DETERMINAZIONE DEL DIRIGENTE SERVIZIO VIA E VINCA 14 dicembre 2022, n. 438

[ID VIA 805] D.lgs. n. 152/20016 e s.m.i. - Procedimento di verifica di Assoggettabilità a VIA per il progetto denominato "D.M. 363/2021. Fondo Complementare al PNRR. Raddoppio della tratta Andria - Barletta".

Parere definitivo espresso nella seduta del 13/12/2022

Oggetto: Procedimento di Verifica di Assoggettabilità a Valutazione di Impatto Ambientale ai sensi dell'art. 19 del D.Lgs. n. 152/06 e s.m.i. per il progetto D.M. 363/2021. Fondo Complementare al PNRR. "Raddoppio della tratta Andria – Barletta"

Sezione tipo in rilevato

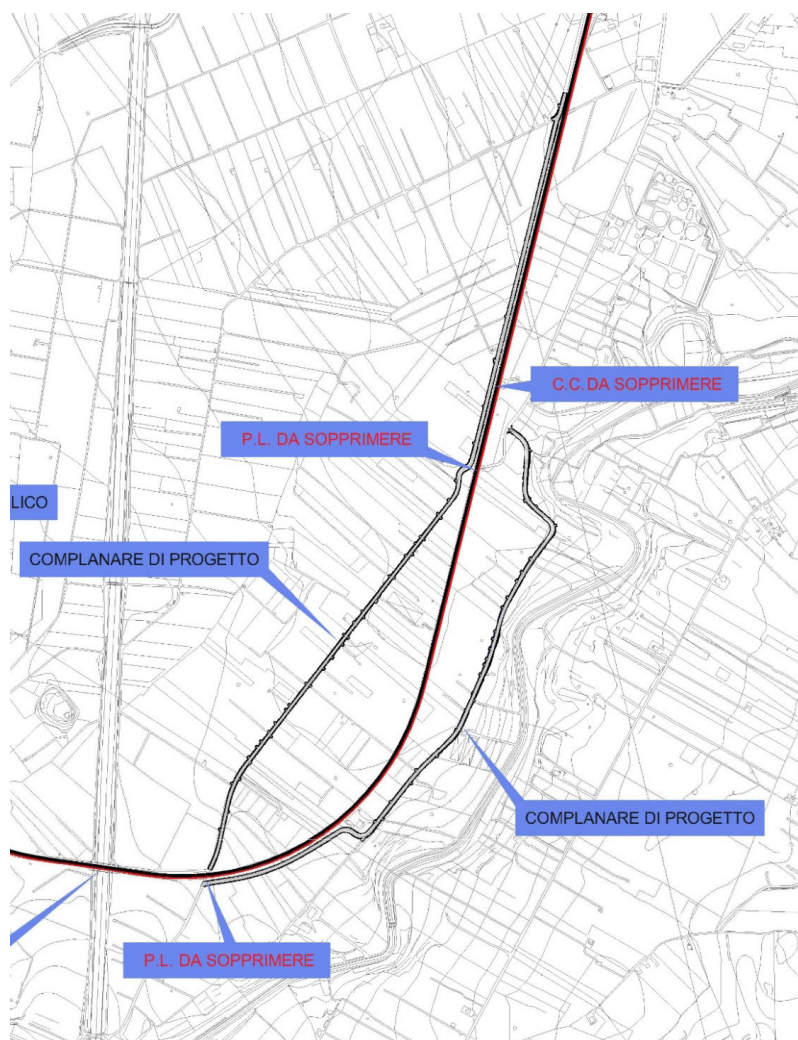
- **Rispetto all'obiettivo 2.4 "Elevare il gradiente ecologico degli agro ecosistemi"**, il Proponente afferma che *«La progettazione è stata rivolta verso un totale rispetto del paesaggio agrario esistente. Il paesaggio agrario in oggetto non sembra aver mantenuto le connessioni ecologiche e botanico vegetazionali tra la costa e l'entroterra, tuttavia l'allestimento o il ripascimento di queste aree prevedrà che siano ripiantate, all'interno della stessa area o in aree limitrofe tutti gli esemplari di ulivo interferenti con le opere.»* È necessario evidenziare che l'obiettivo non esprime tanto l'esigenza di ripristino delle alberature rimosse, ma piuttosto di considerare l'intervento in una logica sistemica ed ecologica con le aree coltivate e, pertanto, di aumentare l'integrazione dell'infrastruttura nel contesto rurale. In questo senso, il riposizionamento/sostituzione degli ulivi è una strategia utile e necessaria, ma il tema non sembra potersi esaurire a questo, soprattutto laddove sono previsti tratti in rilevato e, pertanto, significativamente evidenti, oltre che di sezione più ampia (circa 30m).

Intersezione con S.P. 189 (stato dei luoghi e progetto)

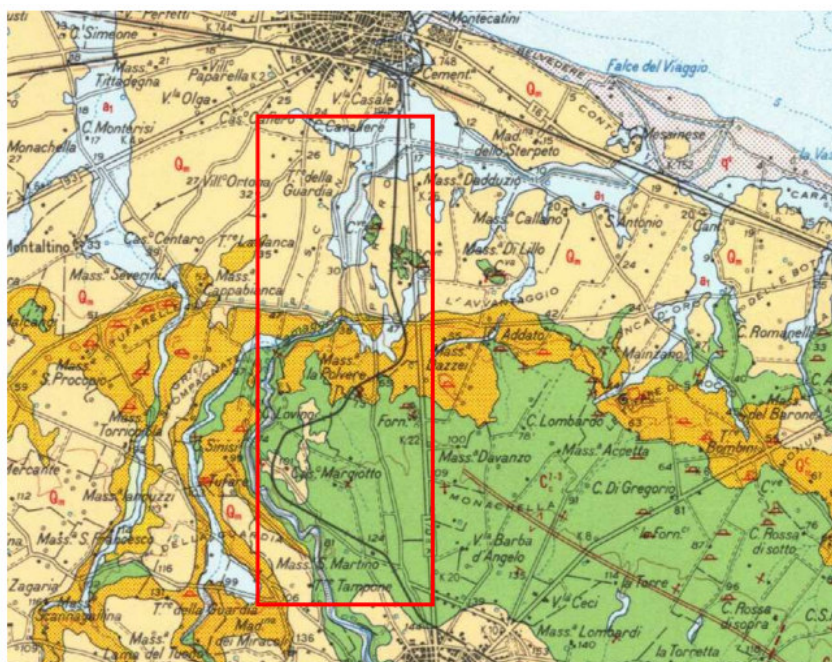
Come evidenziato nel paragrafo precedente, la soppressione dei PP.LL. ha portato il Proponente alla elaborazione di una serie di interventi collaterali relativi alla viabilità complementare ed alla ricucitura

dei rapporti trasversali tramite lo sviluppo di lunghe viabilità complanari, e comunque in assenza della valutazione di soluzioni alternative quali sovrappassi o sottopassi.
